Le tram à la Porte de Ninove

Point de vue du
Comité Porte de Ninove /
NinoofsePoort sur le projet Beliris

Projet Beliris

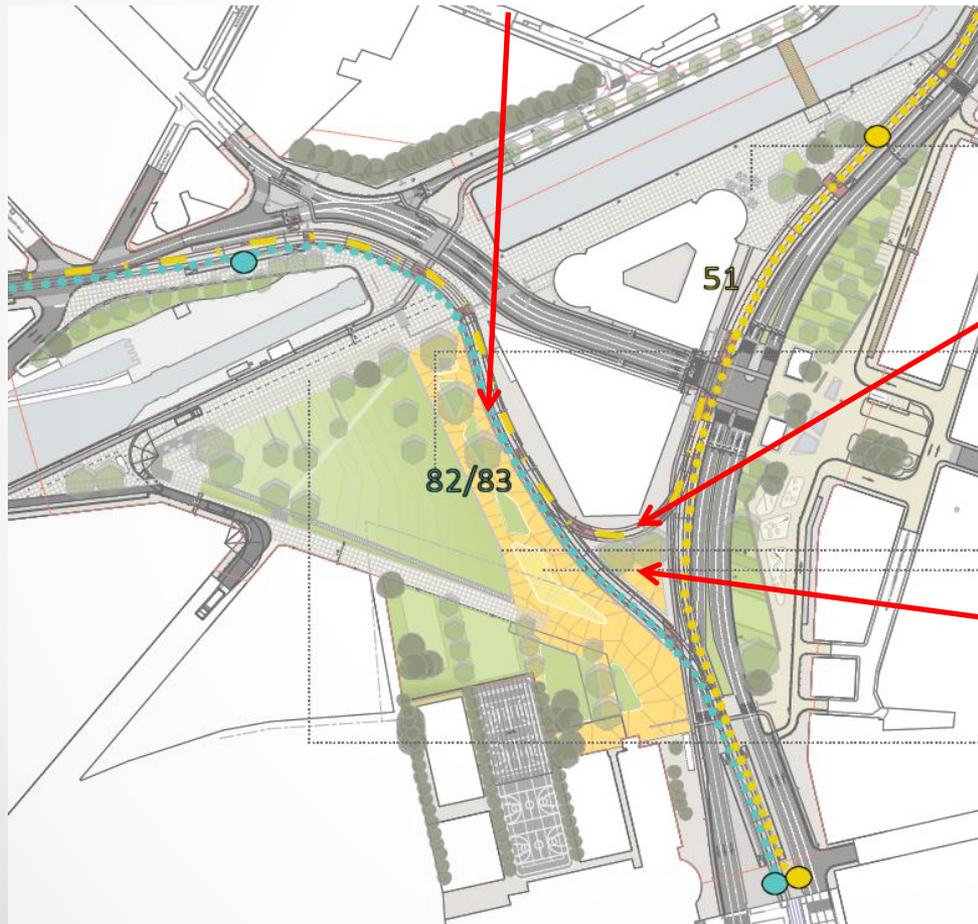
- Nouveau site propre pour 82/83 coupant en oblique entre Arts et Métiers et Triangle

- Raccordement ligne 51 – dépôt rue d'Enghien allongé
- Triangle de terrain inutilisable entre les voies (qui doivent être clôturées)

Contre le tracé proposé: pourquoi?

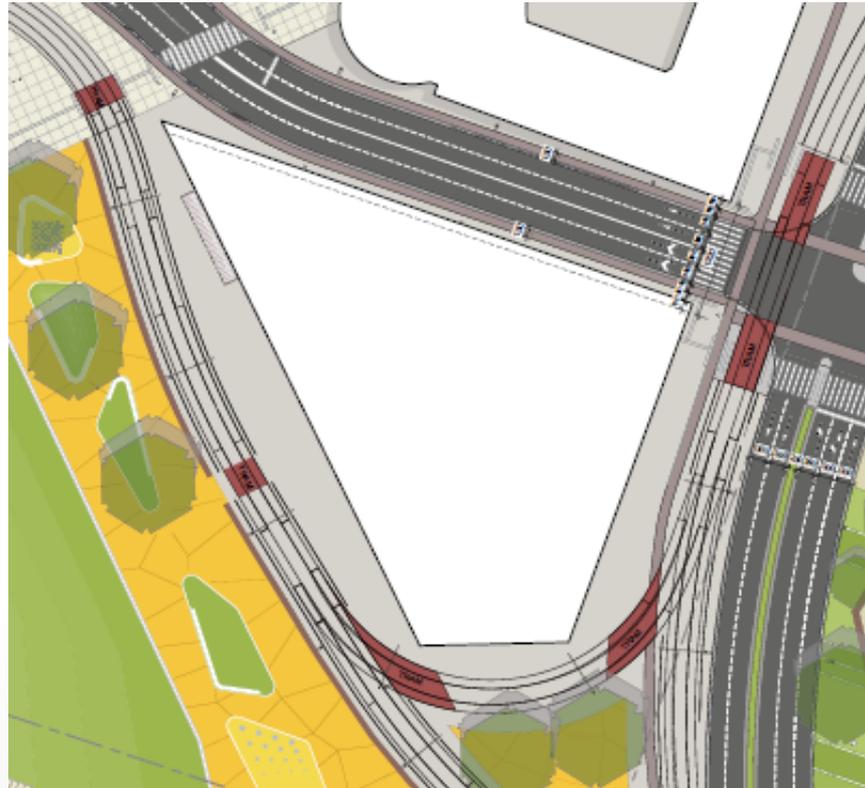
- **Perte de superficie** pour le parc: $> \frac{1}{2}$ hectare!

- Forme du terrain restant inadéquate
- Parc isolé du reste du tissu urbain (notamment de la place de Ninove)

Contre le tracé proposé: pourquoi?

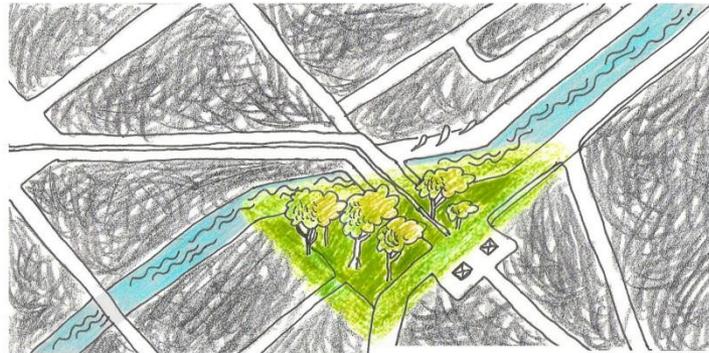
- **Coût** du nouveau tracé: une nouvelle voie de tram revient à plus de 7000 € par mètre courant
- Le déplacement du tracé représentera la plus grande partie du coût du projet Beliris
- Remplacement des rails prévu à court terme sur le tracé actuel => gaspillage de moyens, d'autant plus choquant en temps de crise
